Вопрос 6.05.

Пример пластинчатого кондуктора.

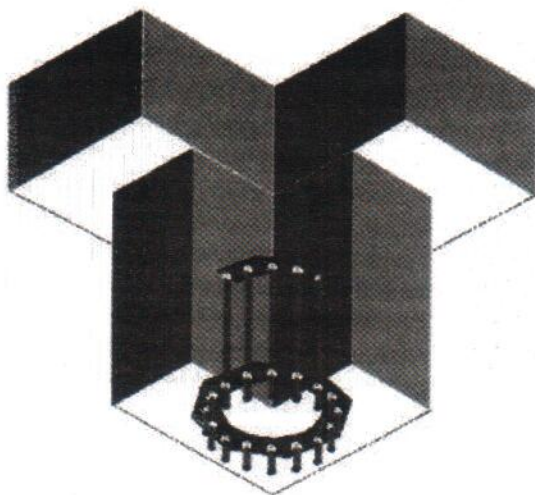
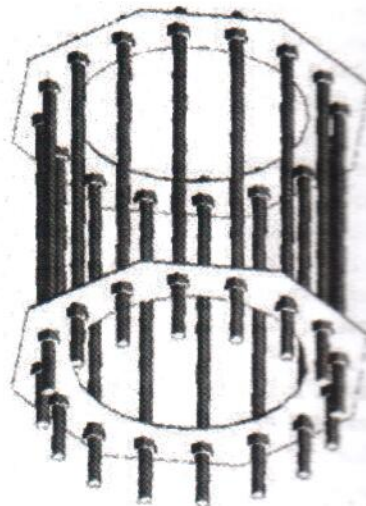
К сожалению, к вопросу не приложен чертеж кондуктора и не сообщается, какая часть его теряется (возможно, 50 %, если кондуктор подобен приведенному на рисунке ниже).

Если дело обстоит именно так, то из расценок нужно будет исключить учетный кондуктор в количестве 0,01 шт. на 1 т анкеров и добавить кондуктор, примененный по проекту производства работ, с расходом в 50 % от его массы на 1 фундамент.
